CHS-CTI DE PARIS:
QUESTIONS DIVERSES FO FINANCES (Chsct Paris) n° 19

Objet : [Saint-Sulpice](#) (accueil, petites améliorations et, pour l'aspect phonique, proposition de saisine de la cellule ergonomique).

2) Proposition pose d'un carré de moquettes sous les sièges à roulette.

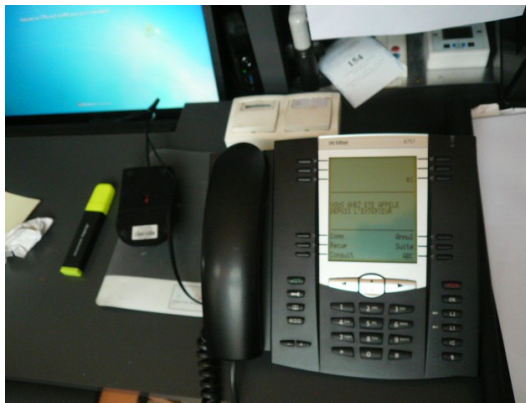
Le linoleum (par ailleurs légèrement sali) de l'espace guichet est glissant, de sorte que les agents ont déjà glissé en arrière avec leur siège à roulettes. En tombant en arrière, un agent est tombé s'est tapé la tête. Les pompiers sont venus.

Les agents souhaitent le changement du linoleum par un support moins lisse (ou la pose sur ce support) d'une moquette, ou une autre solution

3) Approfondissement du plan de travail.

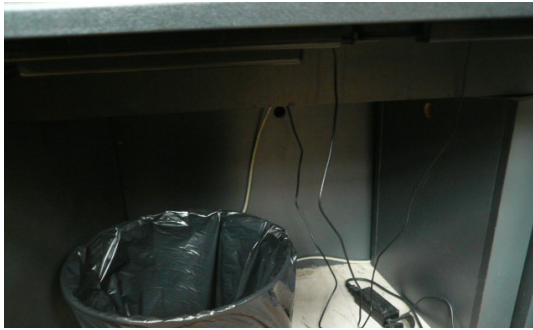
Le plan de travail n'a que 28, à 37 cm de profondeur dans le meilleur des cas, et avec l'étroitesse des bureaux, les objets placés sur le bureau tendent à chuter, même le téléphone. Cette situation ne paraît pas idéale pour le soutien de l'avant-bras et la prévention des troubles musculo-squelettiques.

Pourtant, sous l'épaisse vitre du guichet, il y a un large plateau en bois de 39 cm de profondeur (planche de couleur claire, ci-dessous) qui rend un peu moins facile d'accéder aux objets placés au fond de la partie centrale du guichet. De plus, bizarrement, l'écran d'ordinateur de gauche n'est pas placé en contrebas de l'étroit plan de travail, contrairement au gauche.

Les agents souhaitent l'approfondissement de l'étroit plan de travail du guichet (sur toute sa longueur), ce qui conservera assez de recul à l'arrière des sièges.
